Fråsegn til oppstart av planarbeid - reguleringsplan - Sunndal - detaljregulering for innfallsport til Innerdalen i Nerdalen

Vi viser til varsel om oppstart av detaljregulering for innfallsport til Innerdalen i Nerdalen.

Planområdet med forslag til vegtrasé.

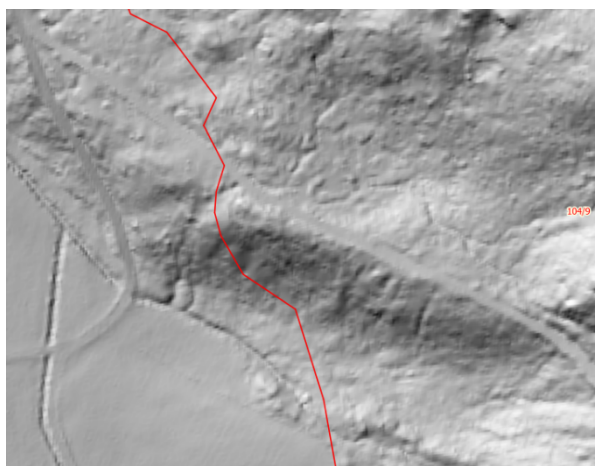
Landskapsmessig er det stor forskjell på om ein planlegg å byggje ein tursti, turveg eller ein veg for bilkøyring. Lengst aust skal ny trasé leggjast i sterkt skrånande terreng, og stige frå om lag 250 m.o.h. til 280 m.o.h.. Stigninga vil bli ca. 1:5,5 - 1:6. Dette gir nokre særskilte utfordringar når ein skal oppnå god landskapstilpassing av vegen. Dess breiare veg dess større skjering og fylling vil det

krevje. Vi rår frå veg for motorisert ferdsel opp denne lia, då det vil bli store terrenginngrep med synlege sår i landskapet som vil bli kostnadskrevjande å avbøte.
